**Stellungnahme der BI Büttelborn 21 zu einem Vortrag, den die Lärmschutzbeauftragte  
Fr. Regine Barth am 05.10.2022 in der 267. Sitzung der Fluglärmkommission  
hinsichtlich der Startverfahren am Frankfurter Flughafen gehalten hat.  
Verfasst von Ursula Pirkl**

Entsprechende Visualisierung für die hauptsächlich genutzten Abflugrouten bei **Ostwetterlage** in **nördlicher** und **östlicher** Richtung.

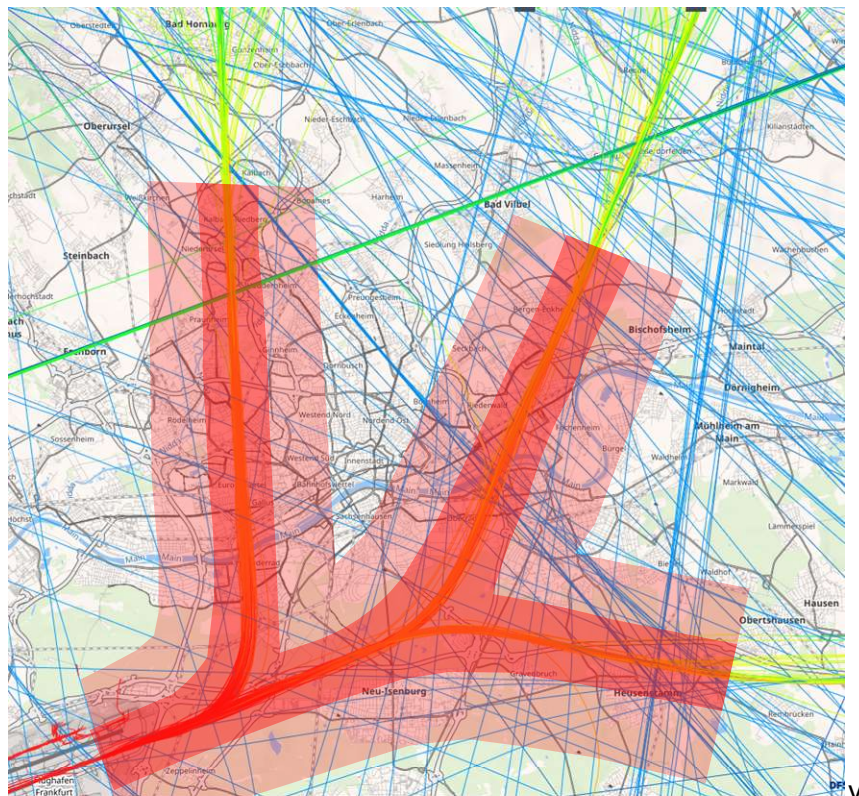
**Nahbereich Flugrouten:**  
Schallpegel bei NADP 1 liegen bei maximal 79 dB. Die hohen Schallpegel bei NADP 2 erreichen über bewohntem Gebiet 85 dB. Damit führt NADP 2 hier zu einer Verdopplung des Fluglärms und hat nennenswerte Nachteile.

**Etwa 2 km breiter Korridor um Flugrouten:**  
Bis zum Rand des dunkler markierten Korridors nähern sich die Lärmpegel beider Startverfahren an. Die Schallpegel liegen am Rand dieses Korridors überwiegend im Bereich 74 dB bis 79 dB, sind bei NADP 2 jedoch i.d.R. deutlich höher als bei NADP 1.

**Etwa 5 - 6 km breiter Korridor um Flugrouten:** Innerhalb der heller markierten Bereiche des Korridors nehmen die Schallpegel bei beiden Startverfahren Richtung Rand des Korridors bis zu Werten um 60 dB ab. Für den Randbereich des Korridors lassen die Messwerte aus der Tabelle die Abschätzung zu, dass die Schallpegel bei NADP 1 geringfügig höher als bei NADP 2 sind, wobei der Unterschied im Mittel lediglich im Bereich von etwa 1 dB liegt. Dieser Unterschied ist bei Schallpegeln von etwa 60 dB, die außerhalb des markierten Korridors weiter abnehmen, akustisch kaum wahrnehmbar. Damit hat NADP 2 gegenüber NADP 1 **keinen** nennenswerten Vorteil für die seitlich der Abflugrouten gelegenen Siedlungen in den angegebenen Entfernungen und **die maßgebliche Begründung für das Flachstartverfahren, dass es durch dieses Startverfahren insgesamt leiser werde, trifft also nicht zu.**

Kombiniertes Diagramm NADP 1 und NADP 2 mit erläuternden Anmerkungen.

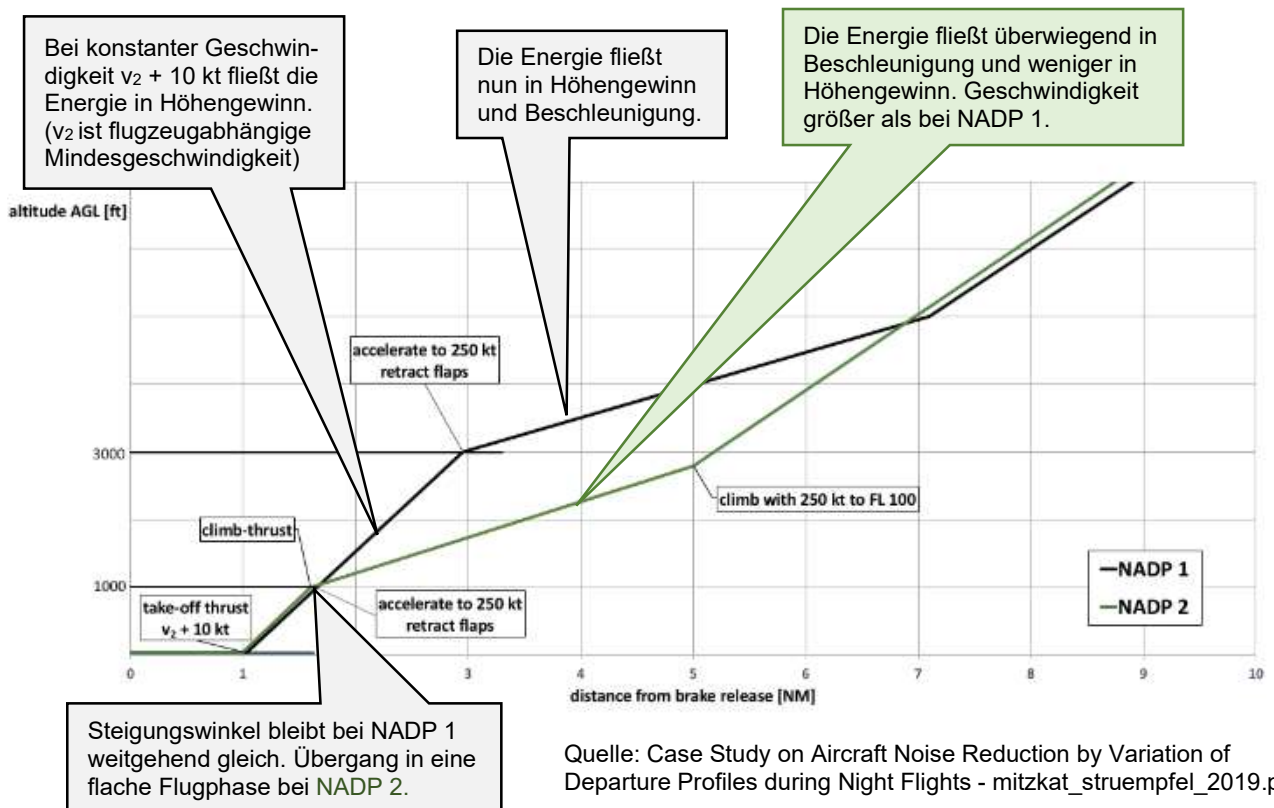
Die Auswahl der Diagramme ordne ich in erster Linie aus optischen Gründen als ungeeignet für einen Vergleich der beiden Abflugverfahren ein, da aus den Steigungen der beiden Graphen in den unterschiedlichen Flugphasen auf den ersten Blick nicht zu erkennen ist, dass die Flugbahn bei den beiden Startverfahren nicht annähernd gleich ist, sondern beim Flachstartverfahren NADP 2 wesentlich flacher verläuft als beim Steilstartverfahren NADP 1. Das unten dargestellte Diagramm ist dagegen geeigneter, die Unterschiede der beiden Startverfahren, insbesondere bezüglich der Flughöhen und den Geschwindigkeiten, transparent und verständlich darzustellen.

Bei beiden Abflugverfahren sind die Geräusche der Triebwerke die hauptsächlichen Lärmquellen. Der Einfluss der Klappen auf die Lärmemission spielt hier, im Gegensatz zu den Landeanflügen, nur eine untergeordnete Rolle und kann daher beim Start weitgehend vernachlässigt werden. Nicht vernachlässigbar ist jedoch der Abstand der Lärmquelle, also der Flugzeuge, von den besiedelten Gebieten, den Frau Barth leider nur unkonkret streift. Prinzipiell nimmt der Schalldruckpegel mit der Verdopplung des Abstandes um 6 dB ab, was einer Halbierung der Lärmwahrnehmung entspricht. Zusätzlich dämpft die Luft den Schallpegel. Diese Dämpfung hängt vom Weg ab, den der Schall in der Luft zurücklegt, das sind pro 100 m etwa 0,5 dB. Unter Berücksichtigung dieser physikalischen Grundlagen wird aus den Höhenprofilen ersichtlich, dass für Siedlungen im Nahbereich der Flugrouten, eine größere Flughöhe beim Steilstartverfahren NADP 1 zu einer effektiven Fluglärmreduzierung bezüglich der extrem hohen Schallpegel führt und eine Halbierung des Fluglärms erreicht werden kann. Dies korreliert mit den oben angeführten Messwerten.

Zudem drängt sich für mich die Frage auf, warum Frau Barth auf den Seiten 8 und 15 von NADP 2 als Cut Back Verfahren mit früherem Cut Back spricht, obwohl die T/R-HGT (Thrust-Reduction-Height), also die Leistungsänderung der Triebwerke (s. Skizzen oben) und damit auch deren Lärmemission bei beiden Startverfahren identisch ist. Unterschiedlich ist nur die ACC-HGT (Acceleration-Height), also der Beginn der Geschwindigkeitszunahme bei NADP 1 in 1000 m Höhe und bei NADP 2 in nur 300 m Höhe. Die damit jeweils verbundene flachere Flugphase führt zu den oben schon ausgeführten unterschiedlichen Lärmimmissionen am Boden. In diesem Zusammenhang frage ich mich, ob der zweimalige Hinweis auf einen früheren Cut Back bei NADP 2 suggerieren soll, dass das Flachstartverfahren durch die angeblich frühere Leistungsreduktion lärmindernd wirkt, wogegen im Vortrag die einfache Möglichkeit, durch die Anwendung von NADP 1 die erhebliche Fluglärmbelastung in den Nahbereichen der Abflurouten zu lindern, keinerlei Erwähnung findet.
